Oblastní nemocnice Jičín – Novostavba pavilonu „A“ pro laboratoře a onkologii

<b>ZMĚNOVÝ LIST</b>					<b>135NZ</b>		
<b>Změny vyvolané kolaudací Energocentrum</b>							
<b>Stavba:</b>	Náhradní zdroj elektrické energie - nemocnice Jičín						
<b>Objekt:</b>	SO.02.01 - STAVEBNÍ ČÁST, SO.03.01 - STAVEBNÍ PRÁCE, SO.03.02 - ELEKTROINSTALACE, SO.03.05 - VZDUCHOTECHNIKA, SO.03.06 - ELEKTRICKÁ POŽÁRNÍ SIGNALIZACE (EPS)						
<b>Předkládá:</b>	Geosan Group a.s.				<b>Datum:</b>		
<b>Odesláno / předáno:</b>	<b>Přílohy / počet listů</b>						
poštou		1) Položkový rozpočet změny			9	listů	
e-mailem	<input checked="" type="checkbox"/>	2) Projektové podklady				listů, výkresů	
osobně		3) Fotodokumentace a ostatní přílohy			8	listů	
<b>1 Technický popis změny:</b>							
<b>1.1 Popis původního řešení:</b>							
Nebylo v PD							
<b>1.2 Popis nového řešení:</b>							
Zprovoznění kamer doplnění sněhových zachytávačů dozdění komínu na střeše zádržný systém odpočet nová dělicí příčka v energokanálu, protipožární dveře, doplnění elektrozámku a samozavírače k stávajícím dveřím v energokanálu protipožární asfaltový pás změny elektroinstalace doplnění prodloužení VZT v energokanálu protipožární pros

**PŮDORYS STŘECHY - 1. ÚROVEŇ**

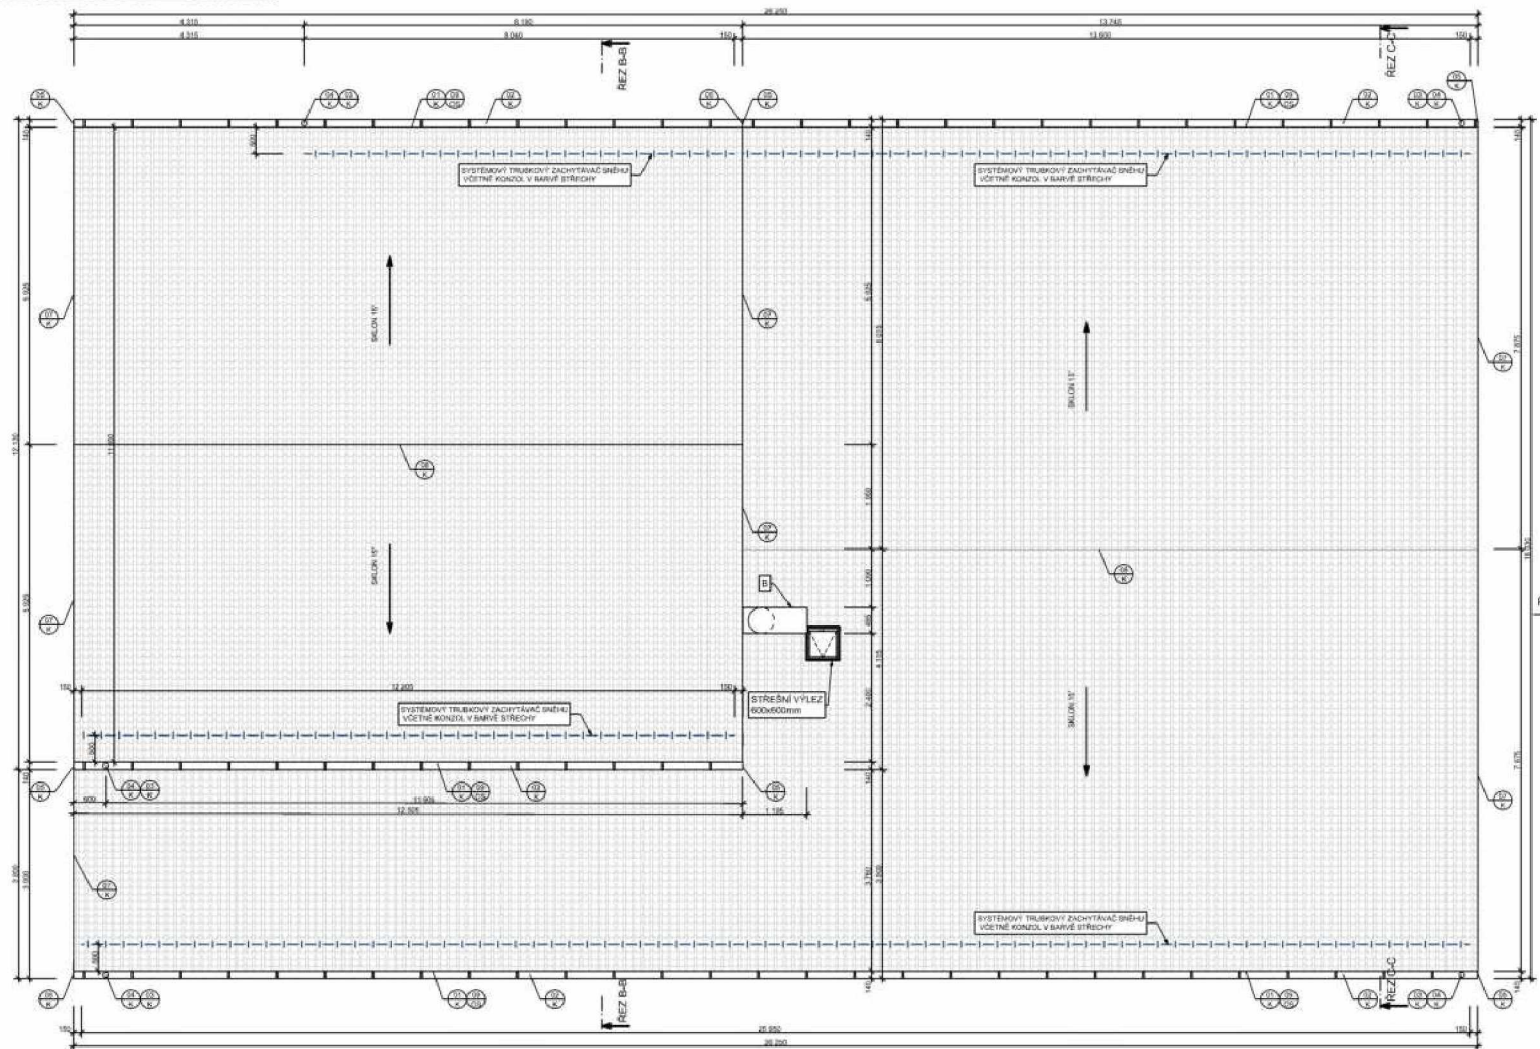
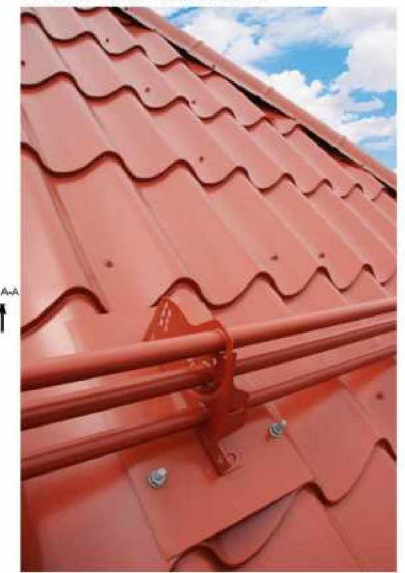
zadávací PD neobsahovala sněhové zachytávače

změna sněhových zachytávačů na spojovacím krčku

- změna sněhových zachytávačů na spojovacím krčku - z bezpečnostních důvodů pro zajištění ochrany plochy v bezprostředním okolí objektu před pádem sněhu, vzhledem k instalaci FVE panelů nutno instalovat dvoutrubkový systém

**POZNÁMKA:**  
 SNĚHOVÉ ZACHYTÁVAČE BYLY NAVRŽENY PRO SNĚHOVOU OBILAST STUPNĚ 3. DLE ČSN EN 1891-4-3:2005 Z1:2006.  
 NAVRŽENA JE SYSTÉMOVÁ SNĚHOVÁ TRUBKOVÁ ZÁBRANA VOŠTĚ KONZOL. PRO ŠPAC 31 REZCHY 11".  
 - UZDĚLENOST KONZOL 600mm  
 - POČET ŘAD NA DĚLUKU ŠPACU STŘECHY: 13

# INFORMAČNÍ SYSTÉM DOPLNĚNÍ

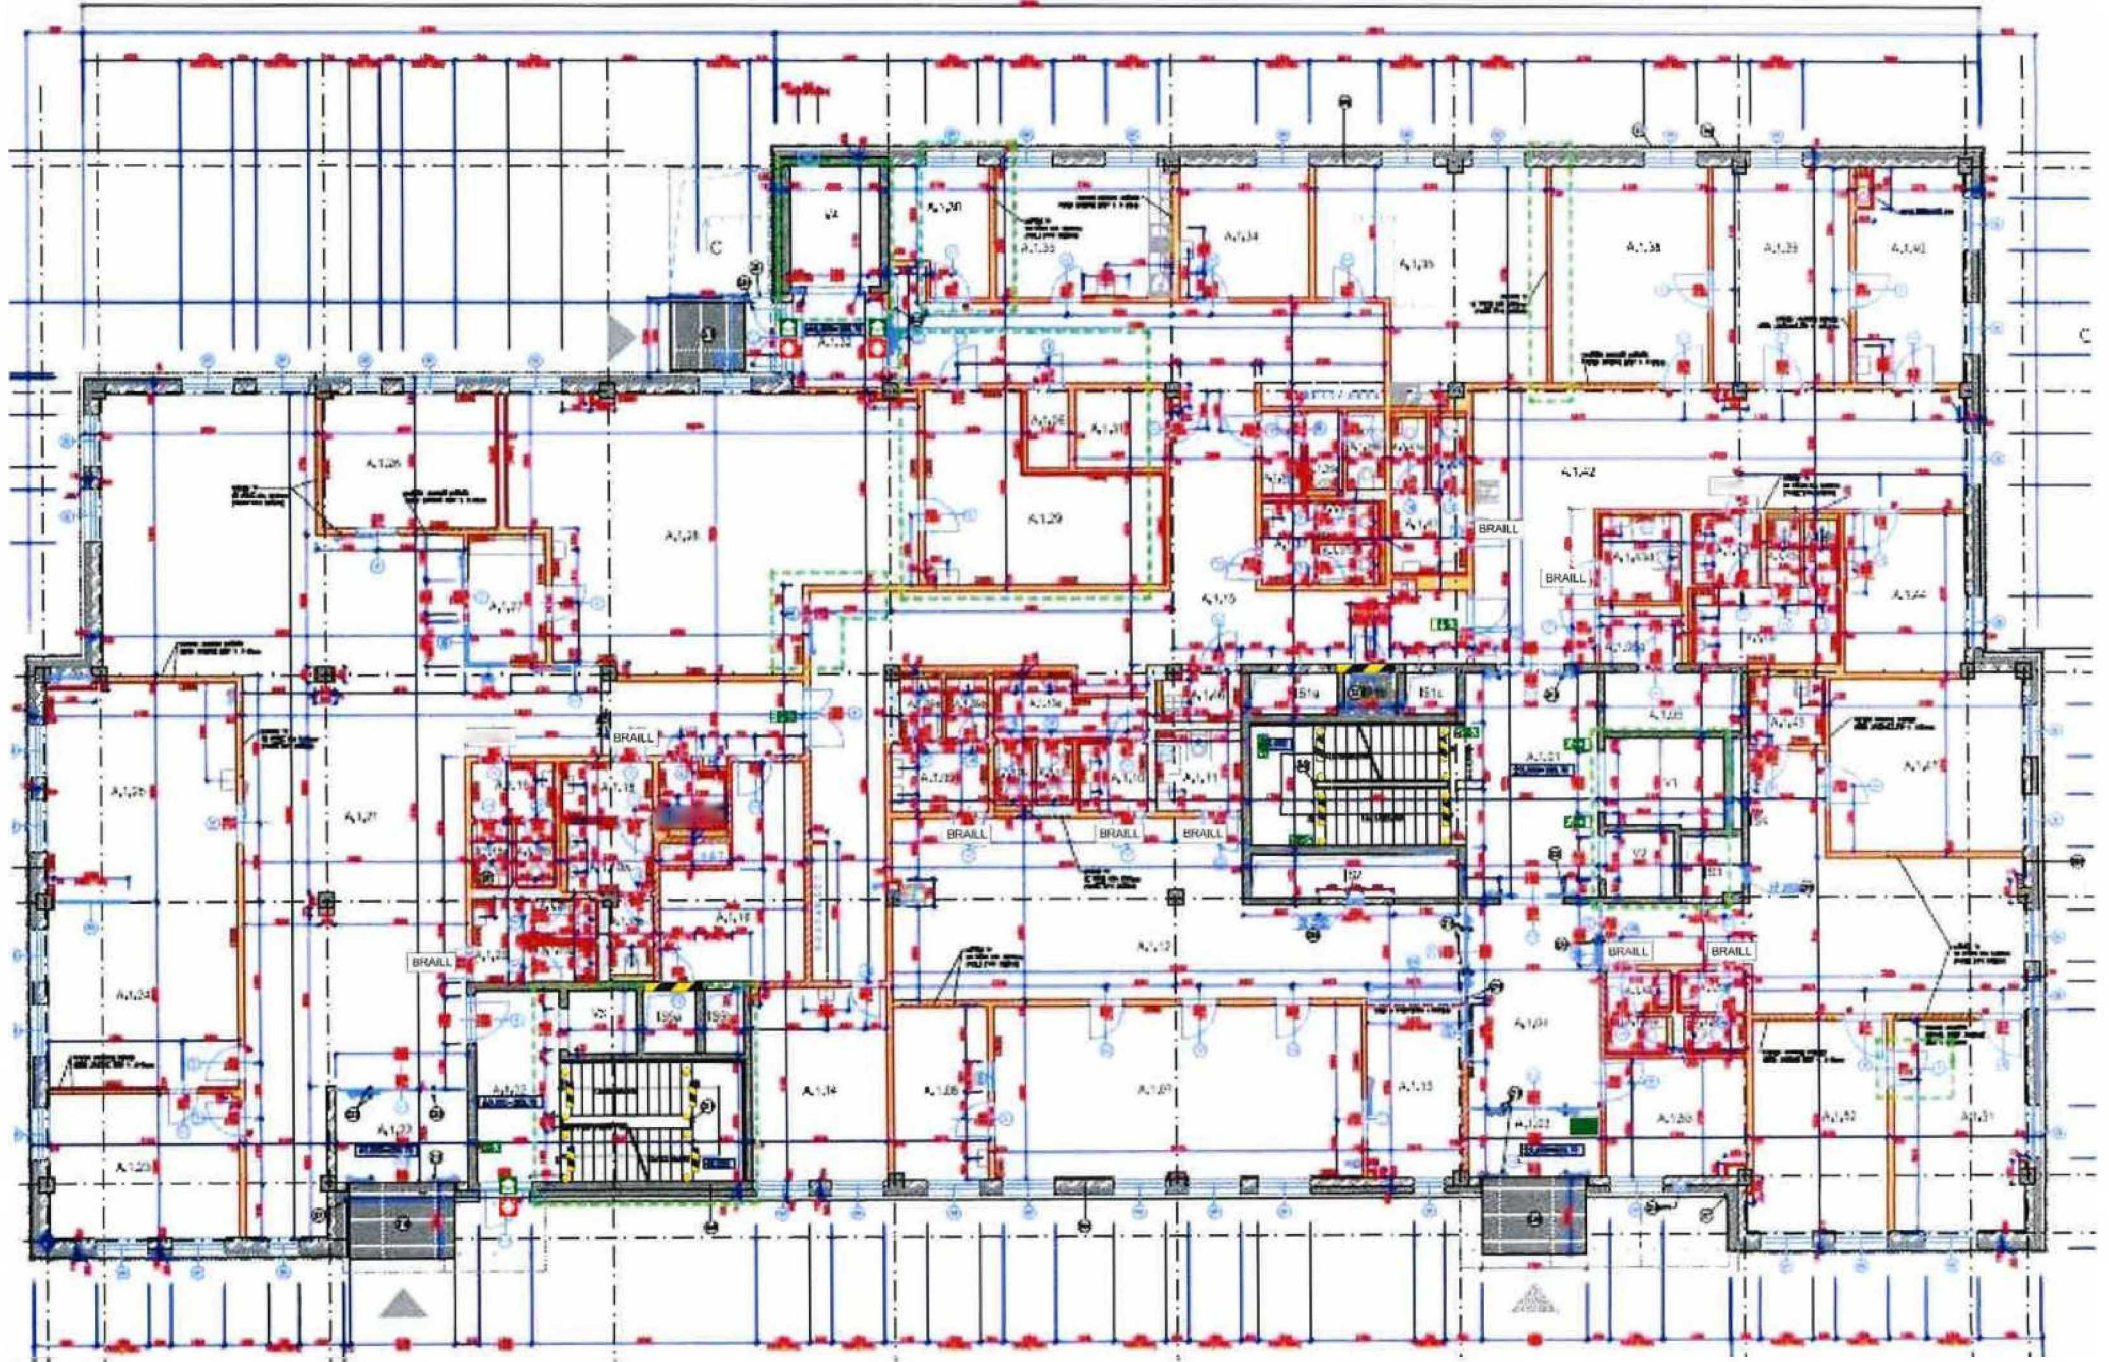
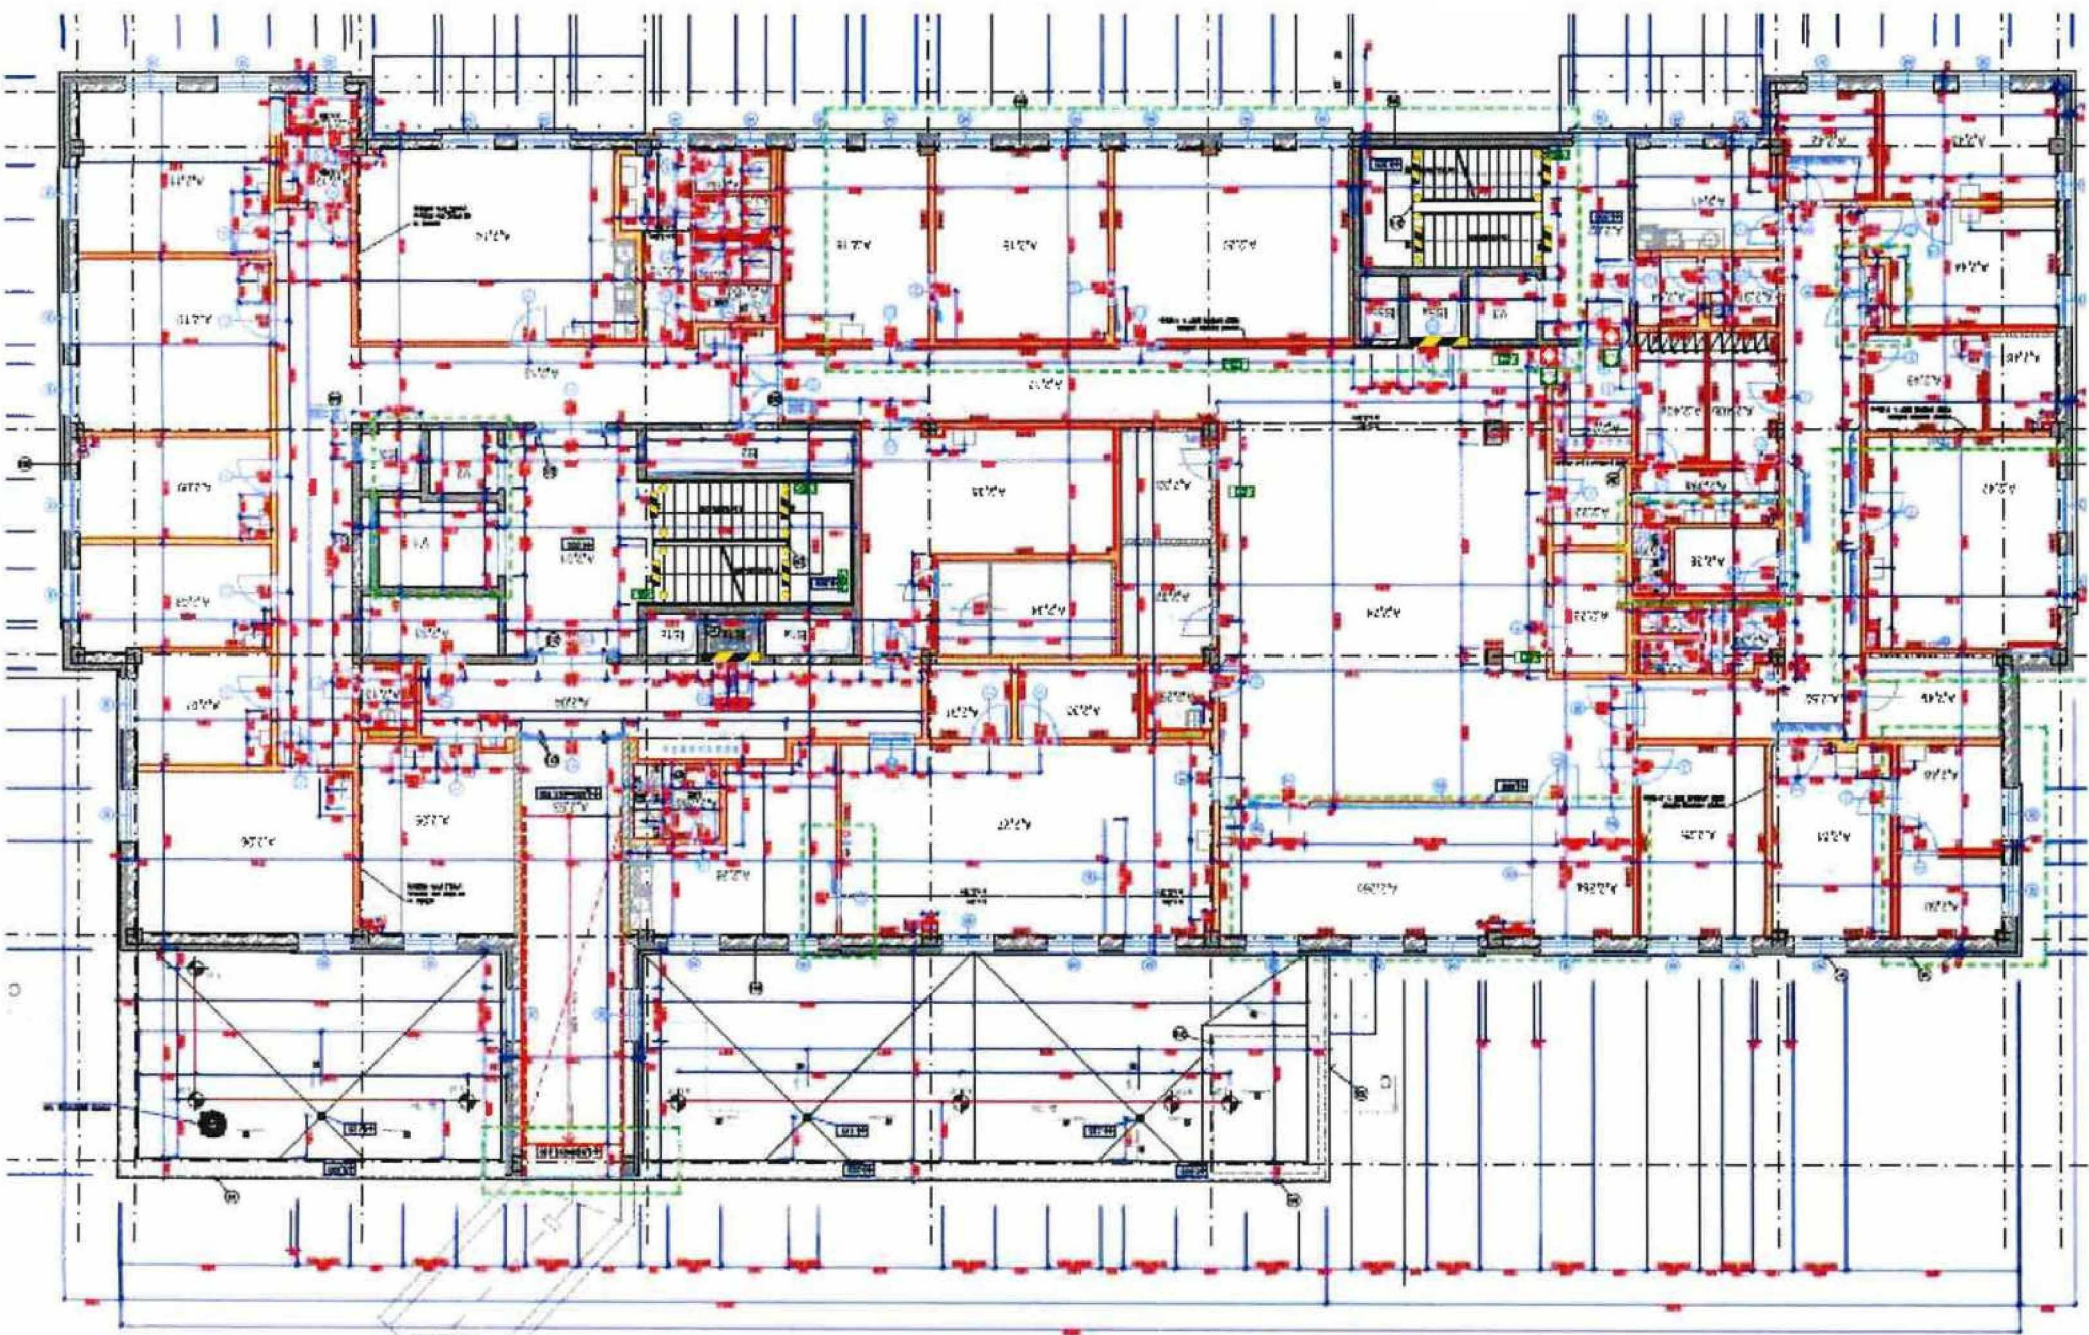
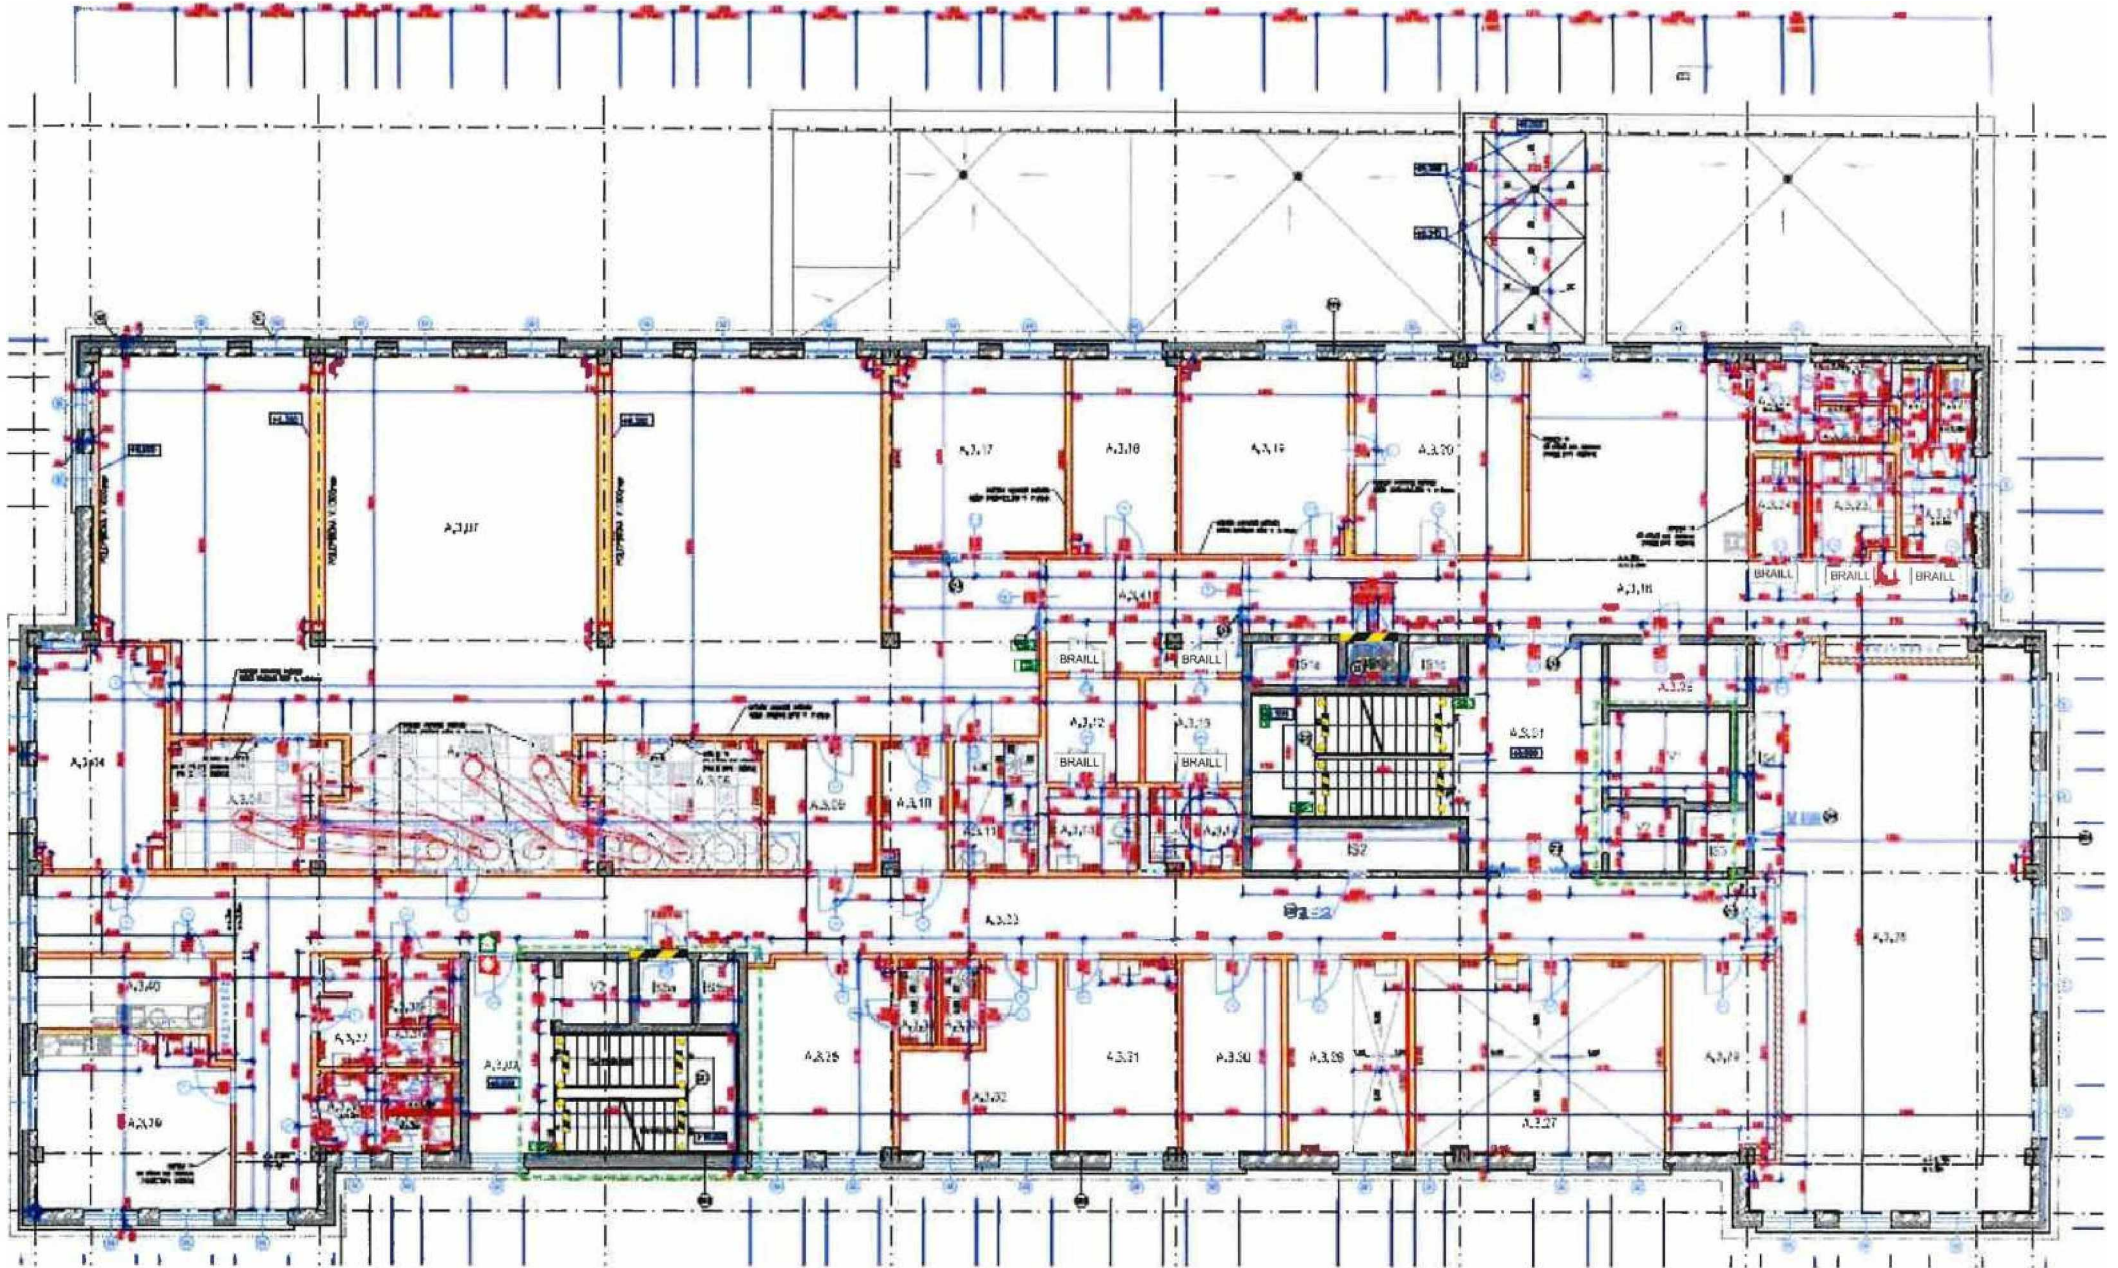
- doplnění informačního systému - označení hran schod. stupňů a směrů úniku dle právních předpisů, upřesnění pozic dle připomínek OIP a HZS při kontrolní prohlídce
